NOTA INFORMATIVA EN RELACIÓN CON EL PROCEDIMIENTO DE LICITACIÓN DEL CONTRATO Nº 62/2026 “SUMINISTRO DE MOBILIARIO PARA LOS LABORATORIOS ADSCRITOS A LA SUBDIRECCIÓN DE CALIDAD DE LAS AGUAS DE CANAL DE ISABEL II, S.A., M.P.”

En este sentido, se ha rectificado el PPT, en los siguientes términos:

MESAS MURALES Y MESAS CON RUEDAS

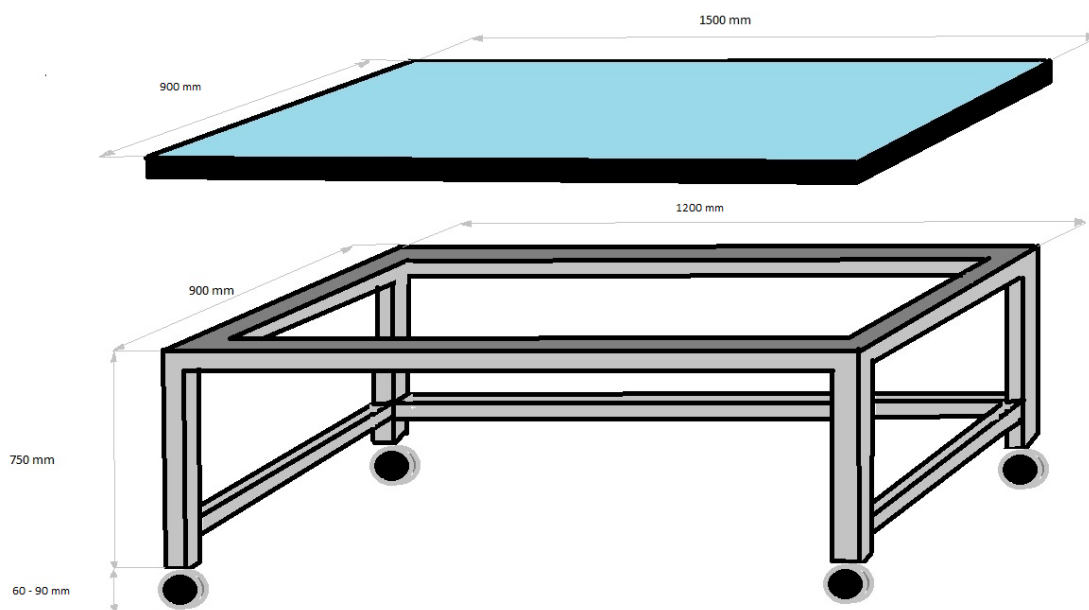
CUARTO.- En la capacidad (resistencia al peso) y descripción de las mesas murales y mesas con ruedas del apartado d "descripción de artículos" del Anexo I "ESPECIFICACIONES TÉCNICAS DEL MOBILIARIO A INSTALAR" y se incluye un diagrama con las dimensiones detalladas de cada uno de sus elementos, en los siguientes términos:

Las mesas deberán disponer de estructura metálica autoportante, con capacidad mínima de carga de 150 kg, pudiendo adoptar diferentes configuraciones según fabricante. Tablero melamina. Canaleta eléctrica completamente conectada con conexión a instalación eléctrica existente.

Las mesas deberán disponer de estructura metálica autoportante, con capacidad mínima de carga de 200 kg, pudiendo adoptar diferentes configuraciones según fabricante. Tablero melamina. Canaleta eléctrica completamente conectada con conexión a instalación eléctrica existente. La estructura autoportante tendrá las dimensiones que se indican en el esquema.

“ANEXO II – PLANOS DEL LABORATORIO DE ESPECTROSCOPÍA DEL LABORATORIO CENTRAL

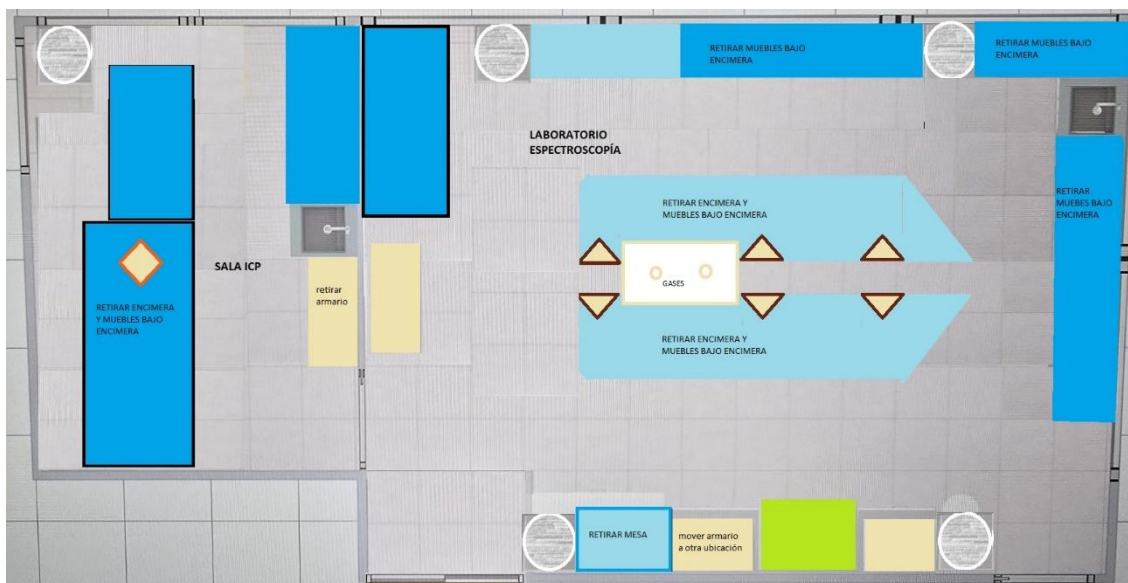
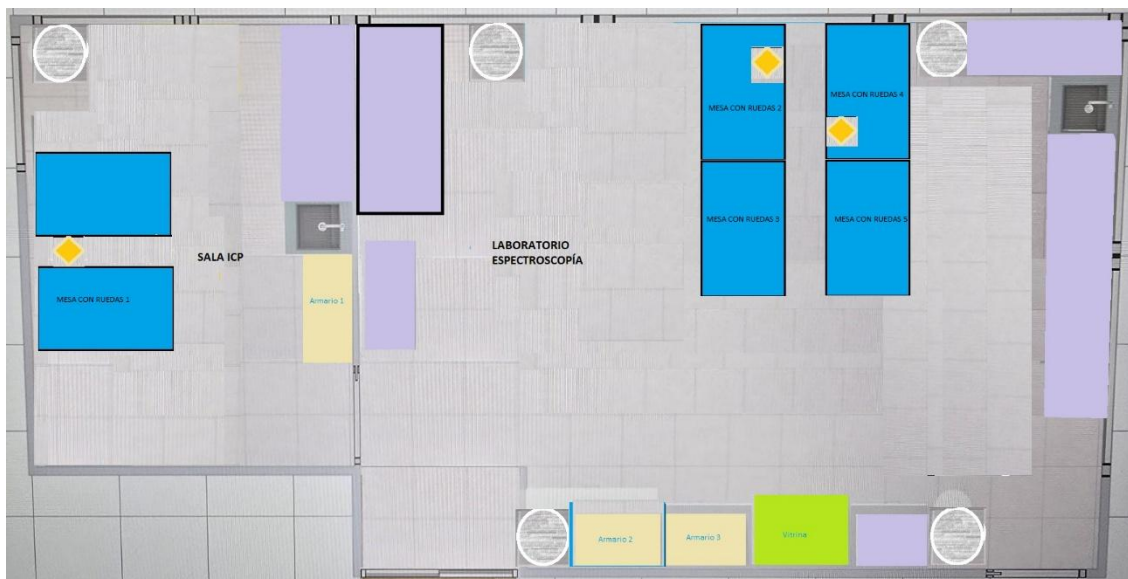
QUINTO.- Se incluye un nuevo Anexo II “PLANOS DEL LABORATORIO DE ESPECTROSCOPÍA DEL LABORATORIO CENTRAL” con el fin de aclarar la modificación prevista en la sala del asunto. Se especifica además el mobiliario que ha de ser retirado (desmontaje) en dicho laboratorio, en los siguientes términos:

Dado que, en este laboratorio, además del desmontaje y sustitución de muebles, se realizarán cambios en la distribución de la sala, se adjuntan en este anexo los planos de la situación actual y de la situación a futuro tras la reforma:

Situación actual señalando mobiliario a retirar:

Laboratorio tras reforma:

A continuación, se adjunta la relación de mobiliario a retirar (desmontaje):

Mobiliario correspondiente a la isla central, a los muebles bajo encimera alta situada junto a la ventana y muebles de la sala de ICP del laboratorio de espectroscopía:

- a. 4 muebles de 45 cm
- b. 10 muebles de 60 cm
- c. 4 muebles de 90 cm

- d. 2 muebles de 120 cm
- e. Encimeras. Sala ICP (280 x 130) cm, Isla central 2 encimeras (4000 x 90)''
